Informe Consolidado de Solicitud de Aclaraciones, Rectificaciones y/o Ampliaciones a la Declaración de Impacto Ambiental del Proyecto "Prospección Minera El Alto"

Nombre del Titular : Compañía Minera Nevada SpA
Nombre del Representante Legal : José Rodrigo Lucero Chilovitis
Dirección : Av. Ricardo Lyon 222

El presente Informe Consolidado de Solicitud de Aclaraciones, Rectificaciones o Ampliaciones a la Declaración de Impacto Ambiental del proyecto "Prospección Minera El Alto", contiene las observaciones generadas en virtud de la revisión de la Adenda.

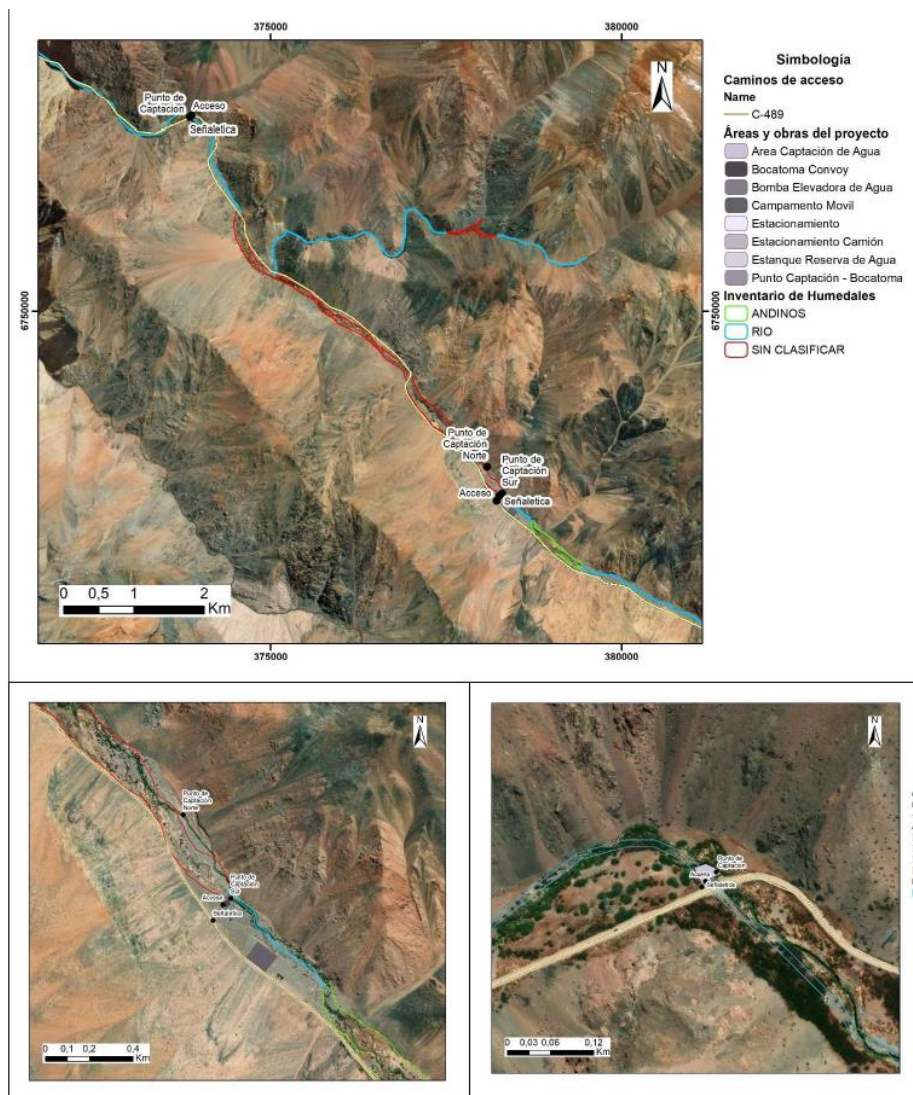
1.2.7 En el punto 1.7.3 Área Captación de agua, del Capítulo 1 de la DIA, se describen las obras que se habilitarán para la captación de agua y se señala que su caudal dependerá de la equivalencia de sus acciones según lo establecido por la Junta de Vigilancia. Al respecto, se solicita al Proponente lo siguiente:

- i. Ampliar la descripción la instalación de las obras lineales, en consideración de las condiciones locales del terreno.
- ii. Rectificar la superficie a intervenir en el Río Potrerillos en relación a lo anterior y todas las partes del proyecto que integran el área de captación, es decir, bocatoma, estacionamiento y estanque.

- iii. Incluir la intervención no solo del suelo, sino también de la vegetación, conforme a las unidades vegetacionales descritas en el Anexo 2-9 de la DIA, Caracterización de Flora y Vegetación, así como de los humedales identificados en el Inventario Nacional de Humedales1 (Figura 2), de tipo río, andino y no clasificado.

- iv. Indicar las implicancias en el número de viajes de agua hacia el área de prospección.
- v. Especificar las medidas de control de las extracciones y de qué manera se generan los excesos indicados en la figura 1-11. Diagrama simple de obras de captación de agua presentada.

Figura n°2: Descripción gráfica de la trayectoria de línea de agua y puntos de captación en las unidades vegetacionales identificadas por el Proponente.

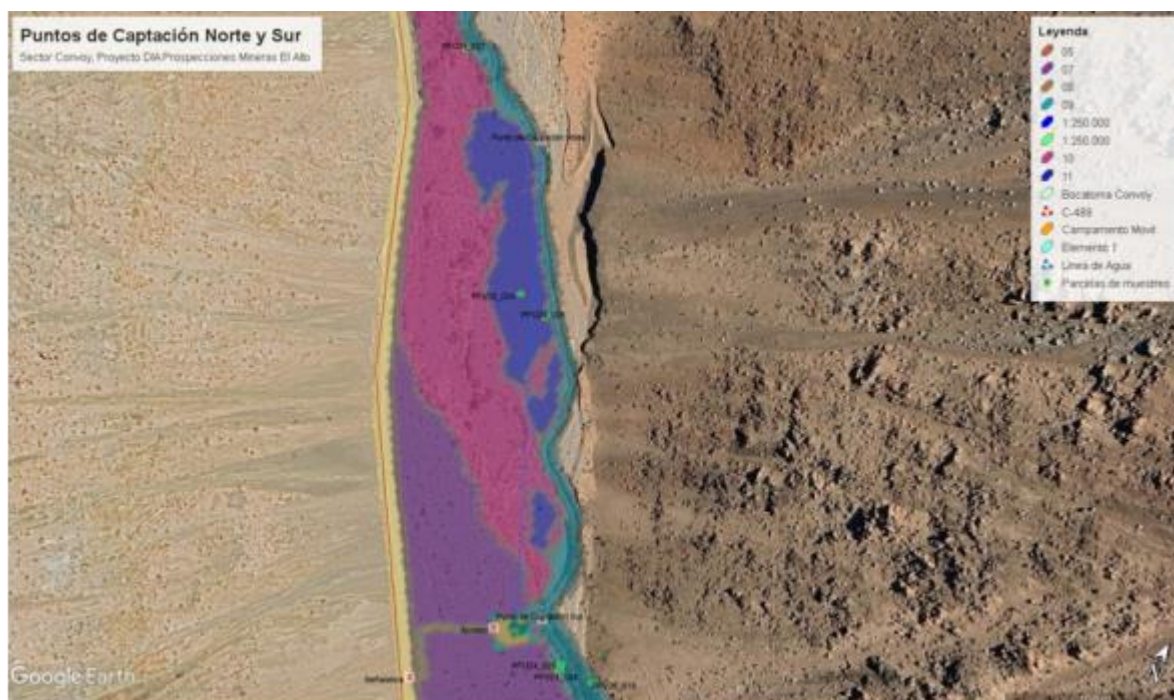
- 1.9.7** Acerca del punto 5.4.1.2 del Anexo 2-9 de la DIA. Matorral y la descripción de la asociación “*Matorral muy abierto de Escallonia angustifolia*”, el Proponente indica que “según los parámetros establecidos por la normativa, esta asociación corresponde a formación xerofítica. Esta formación vegetal y tipología, son presentadas como una (1) unidad cartográfica, correspondiente al ID 10”. Al analizar el layout del proyecto junto con el archivo KMZ de las formaciones vegetacionales, se observa que sobre esta asociación se proyecta la tubería entre el punto de captación sur y norte, tal como se muestra en la siguiente imagen:

Dado lo anterior, es pertinente que el Proponente analice la pertinencia de presentar el PAS 151, así como también en los puntos de captación norte y sur. Esto ya que en la asociación de ID 9 denominada “matorral semidenso de *Escallonia angustifolia* y *Baccharis linearis*” se identifica a presencia de esta última especie, cuya cobertura es 6,92%, una superficie total de 2,26 ha. y ancho de 26 metros (en la zona más ancha), cumpliendo con la condición legal de formación xerofítica.

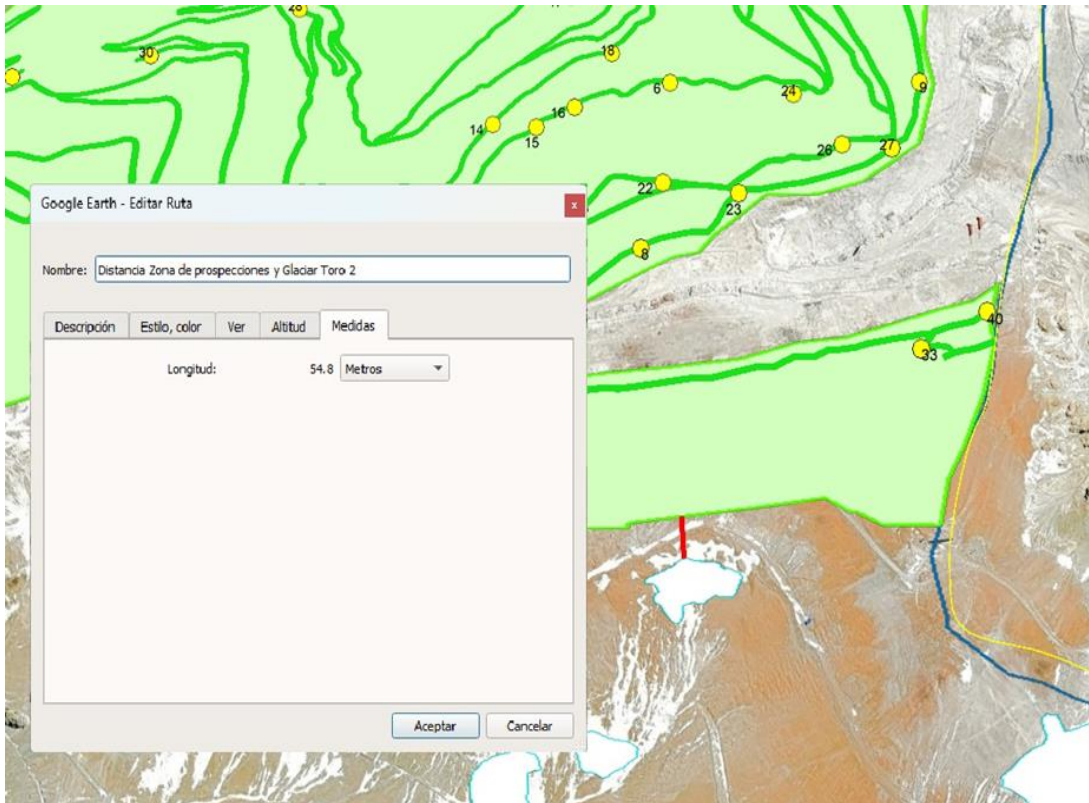
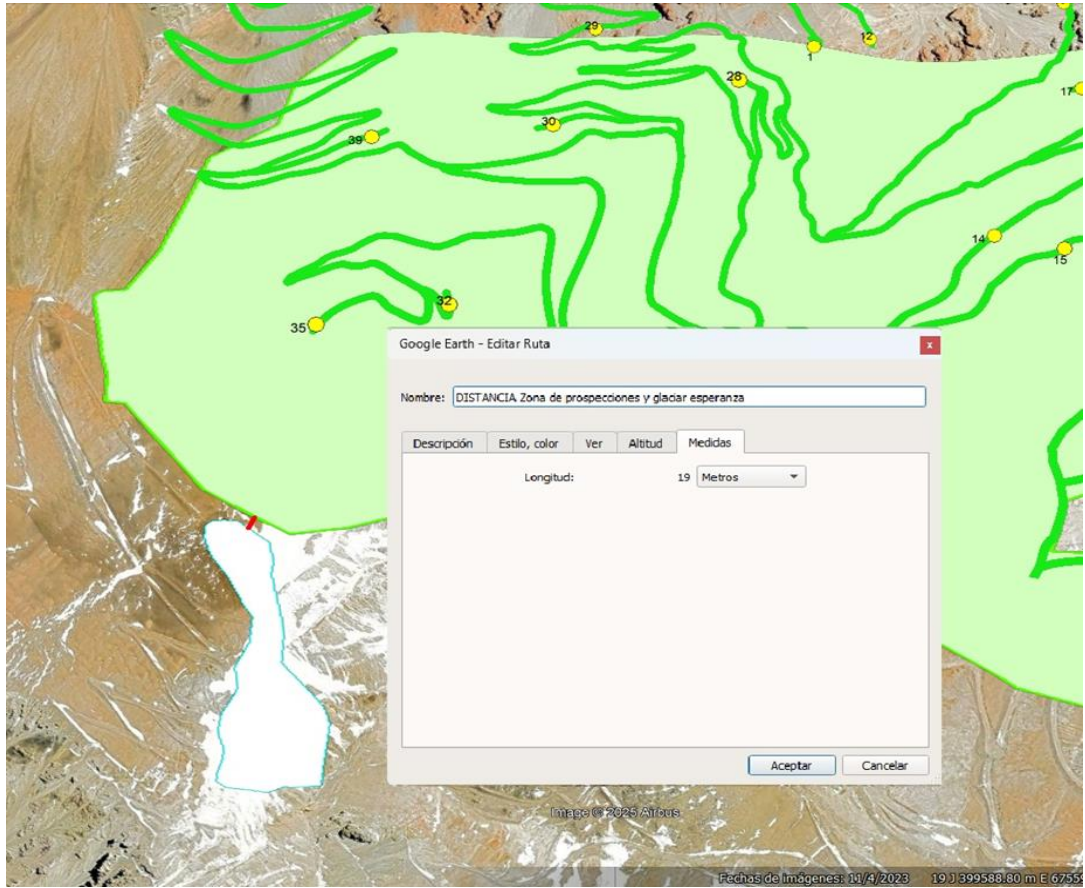
1.13.5 En relación a lo presentado en el Anexo 2-16 Caracterización de Glaciares de la DIA, se solicita al Proponente lo siguiente:

- i. Ampliar el análisis considerando los cambios en el régimen de temperatura del suelo asociados al cambio climático.
- ii. Profundizar la caracterización del permafrost en términos de su distribución en profundidad, teniendo en cuenta que los sondajes se ejecutarán en áreas con alta y muy alta probabilidad de su presencia.
